設計図書等への回答書

工 事 名	能代第二中学校（体育館）大規模改修工事（建築工事）
質 問 要 旨	<ol style="list-style-type: none">1. 中東情勢の影響で石油製品（塗料・シンナー・塩ビ製品・防水材料等）が入りにくい状況になっております。今後の情勢を鑑み、工期延伸を考えていただきたいです。 また、物価上昇も鑑み、スライド協議もお願いいたします。2. 図面番号 05・設計書（建築）-9 b) 木製建具改修 意匠が分からないので意匠図をいただきたいです。3. 図面番号 05・設計書（建築）-10 d) 外構 階段・足洗い場・水飲み場の断面詳細図がないため積算できません。図面をいただきたいです。 また、犬走のモルタル塗厚さは 30mm程度で宜しいでしょうか。御指示願います。4. 図面番号 05・設計書（建築）-10 e) その他 体育室ステージ正面腰壁改修意匠図・断面詳細図が無いので積算できません。図面をいただきたいです。

ステージ正面腰壁写真（現状）

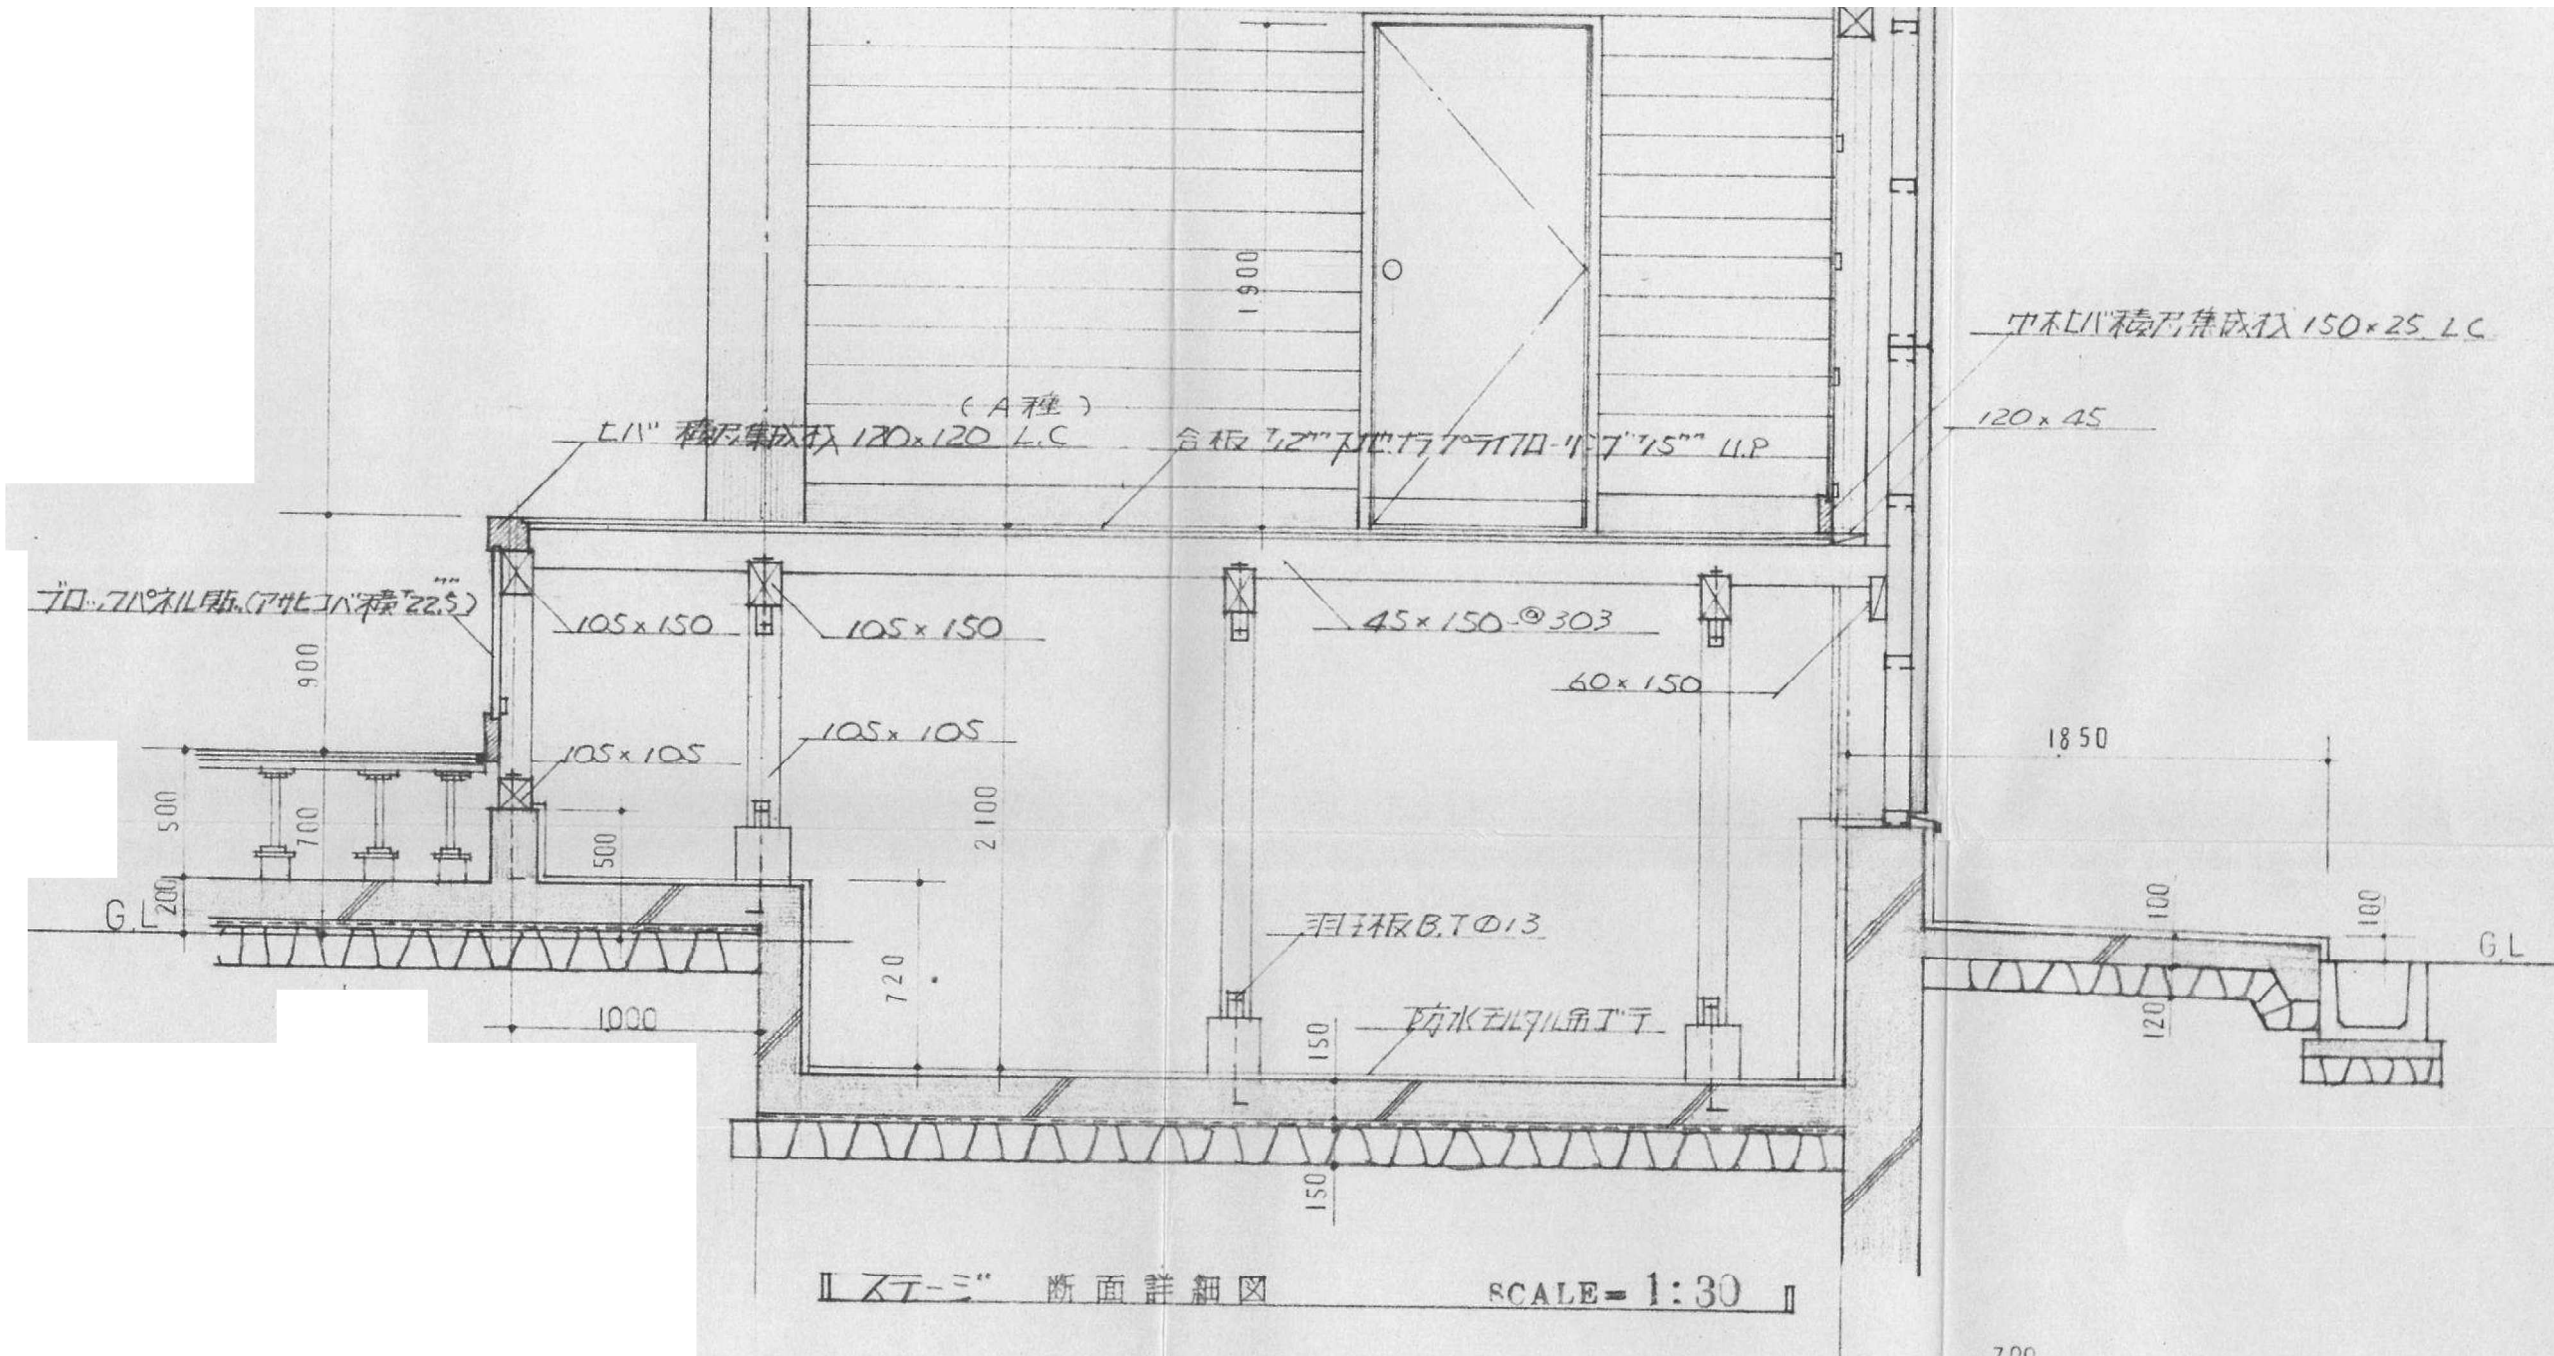
工 事 名	能代第二中学校（体育館）大規模改修工事（建築工事）
質 問 要 旨	<ol style="list-style-type: none"><li data-bbox="587 981 1460 1227">1. 図面 No.05 他 設計書 A 体育館 5 雑改修工事 b) 木製建具改修において、WD-1、WD-2、WD-3 の各木製建具が新規作成し、取り付けることとなりますが、建具の詳細がわかる図面（建具表）が無いので、詳細のわかる資料または図面のご提示をお願いします。<li data-bbox="587 1272 1460 1395">2. 図面 No.17 No.18 スロープ躯体の生コンクリートの設計基準強度と土間伸縮目地の有無をご指示願います。<li data-bbox="587 1440 1460 1686">3. 図面 No.05 No.11 設計図面 No.05 仕上げ表、及び、設計書 A 体育館 5 雑改修工事 e) その他にあります体育室ステージ正面腰壁改修で、木製ピース加工・取付（既存同等品）とありますが、既存（現状）が不明ですので、詳細のわかる資料または図面等のご提示をお願いします。<li data-bbox="587 1731 1460 1933">4. 図面 No.05 No.11 設計図面 No.05 仕上げ表、及び、設計書 A 体育館 5 雑改修工事 e) その他にあります 暗幕用カーテンレール取替で、紐引き用でしょうか、または、手引き用でしょうか。御指示願います。

1. 木製建具改修の意匠図につきましては、別紙「建具表 (建設当初)」をご参照ください。
2. スロープ躯体の設計基準強度は 21 N/mm^2 、土間伸縮目地はなしの仕様となります。
3. 体育室ステージ正面腰壁改修の意匠図および断面詳細図につきましては、別紙「ステージ断面詳細図 (建設当初)」および「ステージ正面腰壁写真 (現状)」をご参照ください。
4. 暗幕用カーテンレールは、手引き操作の仕様となります。
